伊方原発 3号機差し止め訴訟意見書

2015年7月25日

井野博満

図1 PWR系統図(通常運転時)

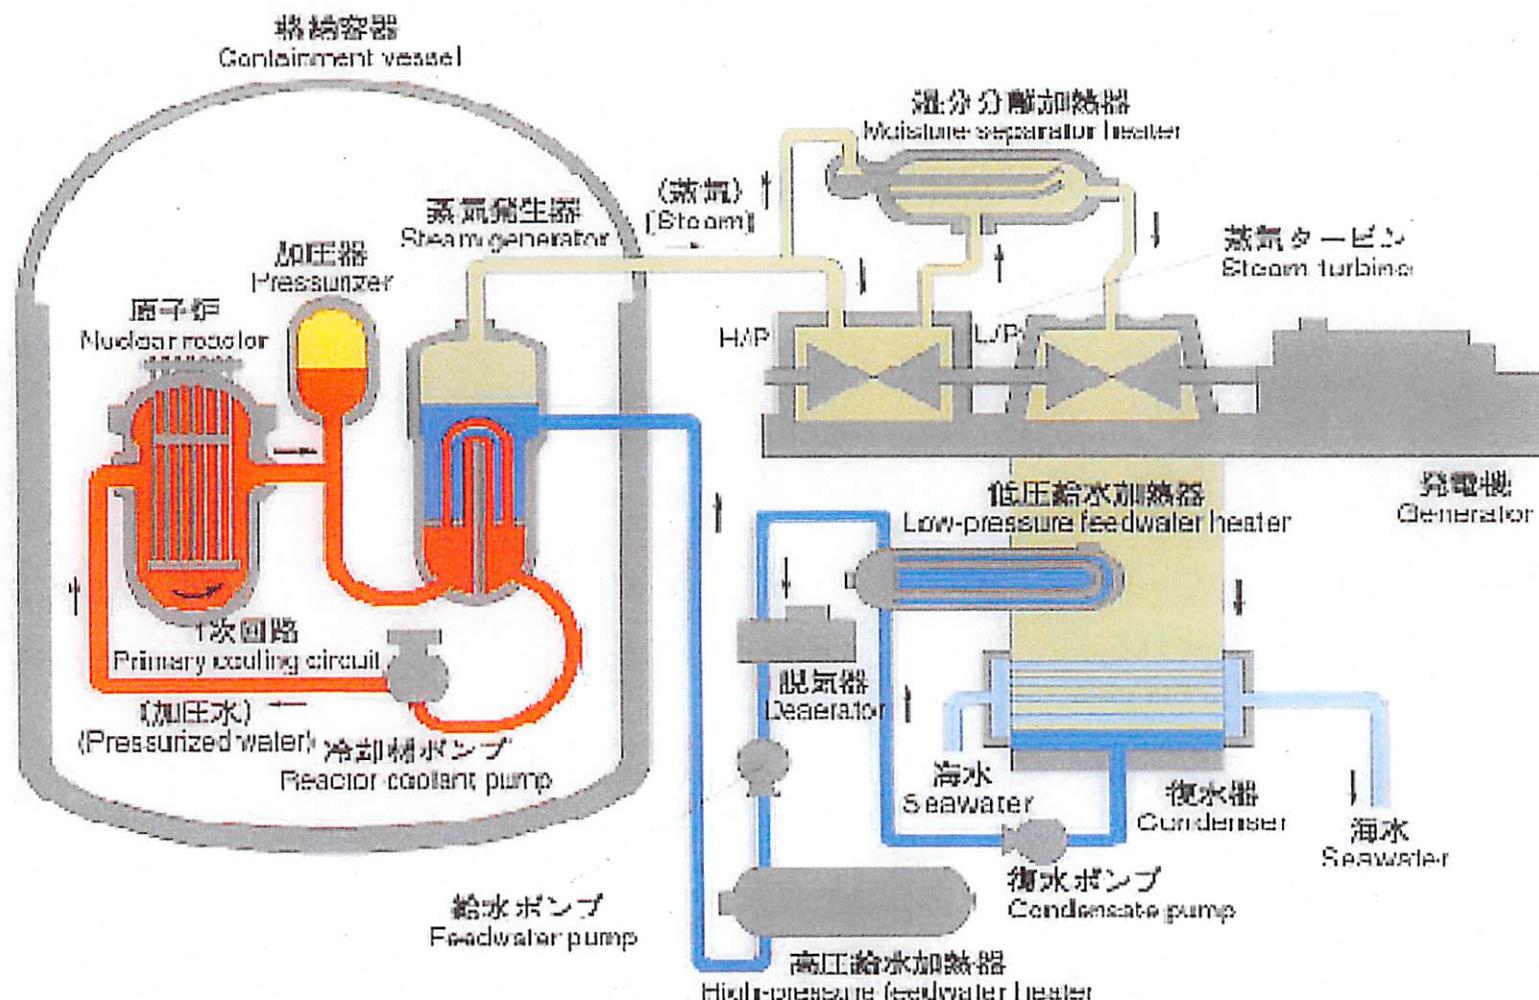
それは、しかし、「旧来の原発設計思想」とは真っ向から対立する。なぜならば、外部電源や主給水ポンプを耐震クラス S に引き上げることは、それに関わる系統を、原発敷地内外へ延長してすべて S クラスにせねばならず、コスト的にも負担が大きく、技術的にも困難だからである（注 1）。しかし、原審判決は、それでもやるべきだという主張である。そういう発想は、原発をつくる側の人間からは出てこない。まさに、つくられる側、原発によって被災するかもしれない人びとの立場を重視した発想である。それを正面からぶつけたことに大飯差し止め判決の意義がある。

（注 1）参考のため、図 1 に加圧水型原子力発電プラントの系統図を示す。図の中央下部にある給水ポンプ（主給水ポンプ）は、蒸気タービンなどのさまざまな機器・配管とつながっており、それらは原発敷地全体に拡がっていると言っても過言ではない。一方、図 2 に示す非常時安全系では、補助給水ポンプは、主給水ポンプや蒸気タービンなどの主要機器から切り離され、非常用ディーゼル発電機など連結する機器が限定されている。また、ポンプ自体の性能も、崩壊熱を除去するに足る水を送ればよいとされ、その能力は主給水ポンプに比べ格段に小さい。

図3 事故対策シナリオの概要 (大破断LOCA+ECCS注入失敗+格納容器スプレイ注入失敗)
(出處：伊方3号機の適合性審査説明資料より作成)

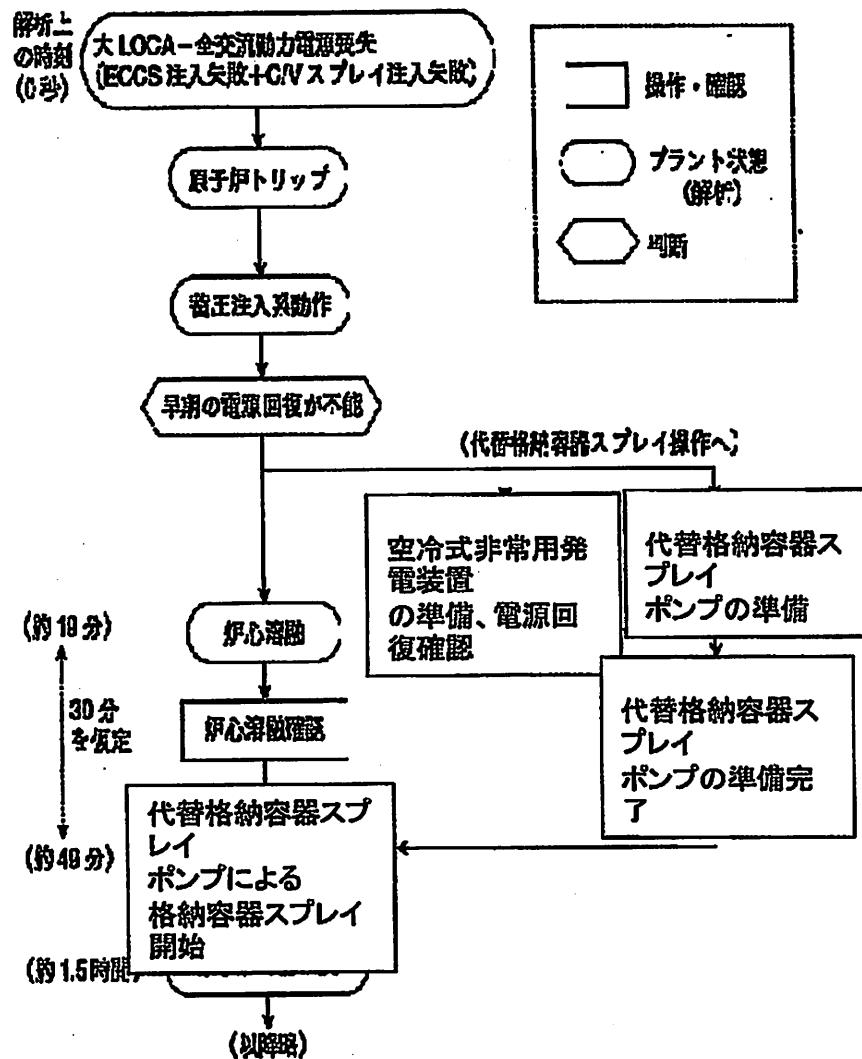
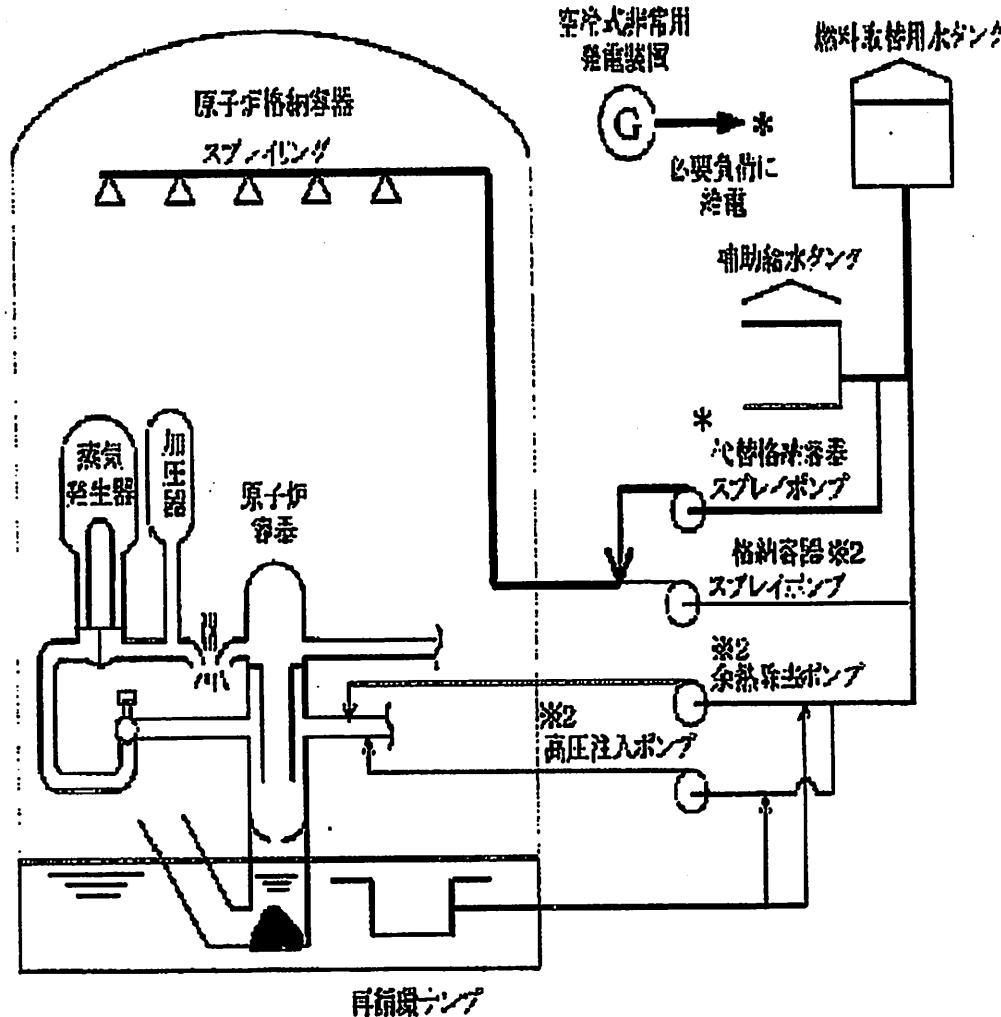
まず、事故シナリオを想定した過酷事故対策に重大な不備があることを、事例を挙げて述べる。新規制基準に基づき、規制委員会はいくつかの事故シナリオについての対策の提示を、適合性審査申請の際に事業者に求めているが、その一つに「大破断 LOCA+ECCS 注入失敗+格納容器スプレイ注入失敗」というシナリオがある。これは、配管大破断が起こって冷却材が喪失し、同時に全交流電源喪失（外部電源と非常用交流発電機の機能喪失）が起り ECCS も格納容器スプレイも使えないという事態（もちろん、設計基準では想定していない事態）である。四国電力が提示している対策は、高圧注入ポンプも余熱除去ポンプも使ないので、原子炉容器に大量に水を注入することができず、炉心溶融およびメルトダウンは防ぐ手段がない、よってやむをえず、空冷式非常用発電機を使って代替格納容器スプレイポンプ等を起動して、格納容器内に注水して、格納容器に落下する溶融炉心（デブリ）を冷却するという対策である（図

しかしながら、この対策には幾多の問題点や不確実性がある。

- ① 注入した水に超高温(2800°C前後、火山のマグマよりずっと高温)の溶融炉心が接触し、水蒸気爆発を起こさないか。
- ② 四国電力が行った想定では、炉心落下直前に格納容器には注入水が1メートル以上貯まるので溶融炉心と格納容器下部のコンクリートとの接触によるコア・コンクリート反応は避けられるとされるが、それを裏付けるコンピュータソフトMAAPの解析結果には不確実性があり、想定どおり反応が避けられるという保証はない。また、作業員が炉心溶融を確認し注入ポンプ繋ぎ込みによるスプレイを開始するとしているが、その時間や動作の信頼性にも不確実性がある。

- ③ 解析結果によれば、シナリオ想定の事態発生19分後に炉心溶融が始まり、1.5時間後には原子炉容器破損が起こるという驚くべき速さでの進行であり、このような短時間での事態進展に現場作業員が十分対応できるか、大いに不安である。
- ④ 同じくMAAPの解析結果によれば、格納容器に漏えいした水素ガスの濃度は最高11.8%であり、爆轟(火炎の伝播速度が音速を超える爆発現象)を起すとされる13%を超えないというのであるが、仮定されているさまざまの要因や解析プログラムの不確実さを考えれば、本当に13%という規制限度以下に抑えられるのか疑わしい。水素による爆轟の危険性は排除できない。

- ⑤ これら一連の事態の進展はコンピュータ解析でおこなわれているのみであり、水中での実験による裏付けがまったくない。また、規制委員会もMELCORなど他のソフトを使ってのクロスチェックをおこなっていない。四国電力がおこなっている過酷事故対策は、コア・コンクリート反応防止には水張りをする、水素爆発防止には静的触媒式水素再結合装置(白金系触媒で水素を酸素と再結合させる装置。処理の能力が低い)やイグナイター(点火により水素を燃焼させる装置)を取り付けるという確実さに欠ける方法である。それに替えて、前者の防止にはコアキャッチャー(注2)を設置する、後者の対策には格納容器内を窒素ガスで充填するというはるかに確実な方法がある。しかし、四国電力はいずれの対策も採用しようとはしていない。前者は、既存の格納容器の構造を大幅に変えねばならないという困難さがあるが、技術的に可能な方法であるなら追求すべきである。後者は、技術的問題は何もなく、窒素ガスを大量に使うので費用がかかるというだけである。なぜやろうとしないのか、理解に苦しむ。

図5 コアキャッチャーの一例（アレバ社）

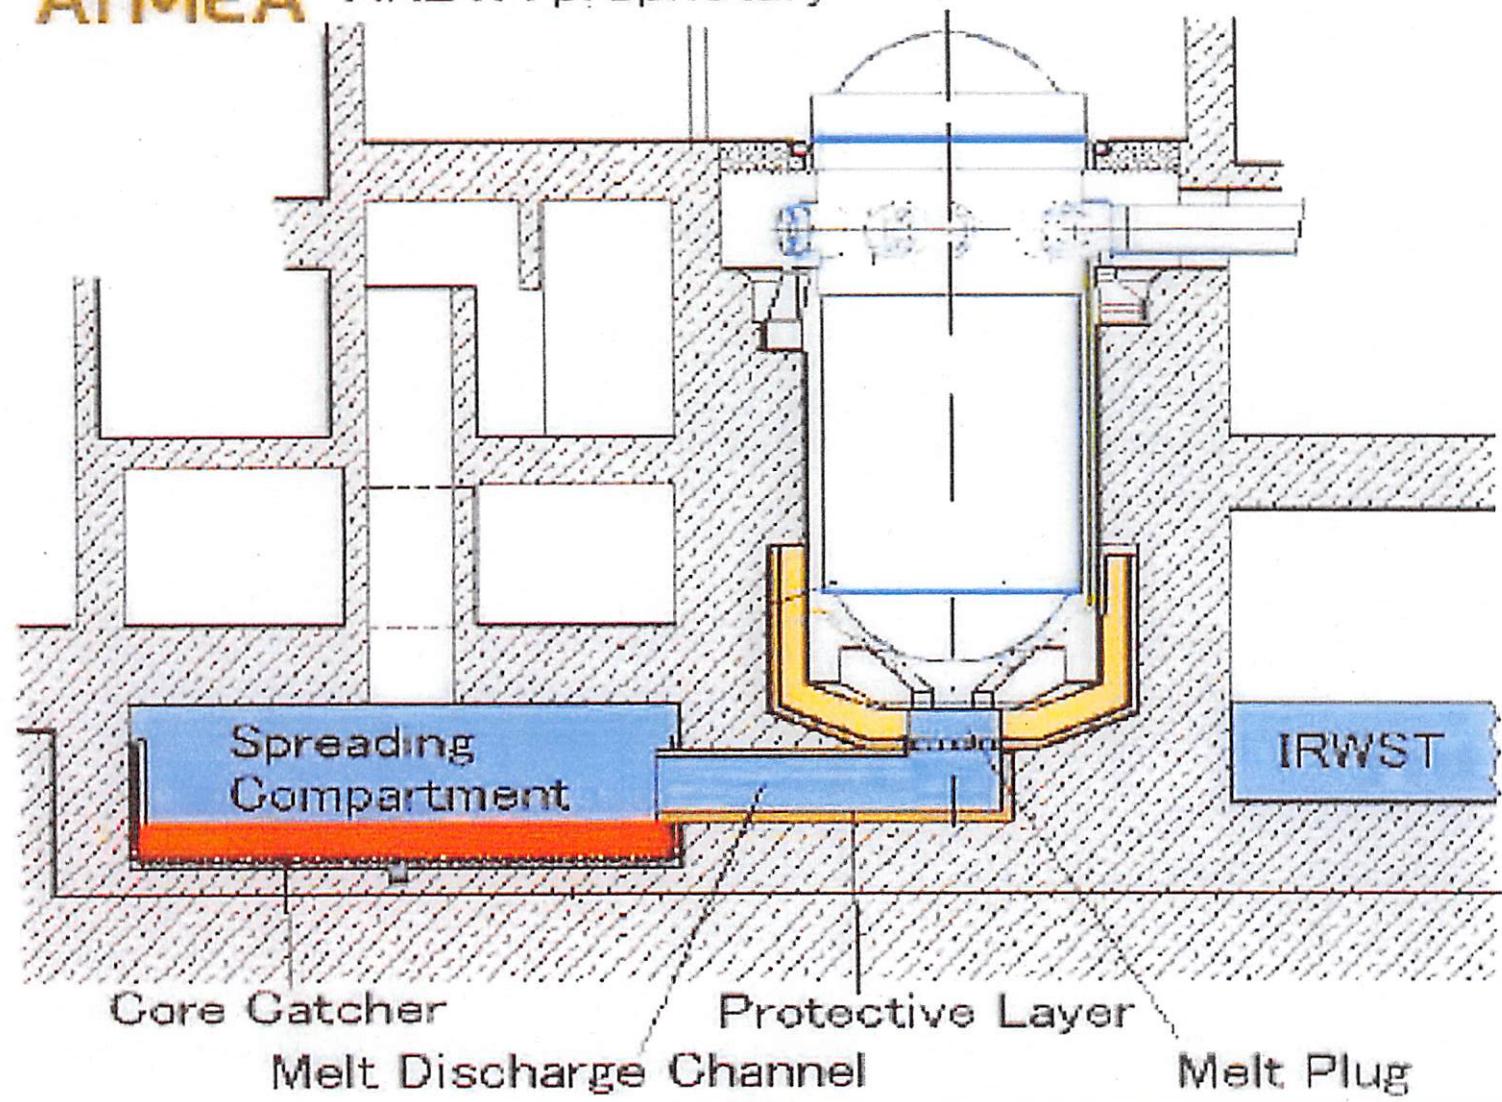
現在、欧米を中心に建設あるいは計画中の新しい原発では、航空機衝突対策の二重格納容器などとともに、過酷事故対策の一つとして設置されている。図5は、EPR(フランス AREVA 社の欧州 PWR)に設置されているコア・キャッチャーの縦断面図である。原子炉容器の直下にコアの受け皿を設け、耐熱材料でつくられた導管で脇にある広い面積の容器に移すという構造になっている(文献9を参照)。なお、AP1000(米国WH社の新型PWR)では、原子炉容器の下部にコア溜まりを作り、そこに溶け落ちたコアを保持(IVR, In Vessel Retention)し、原子炉容器の外側を冠水させる構造になっている。
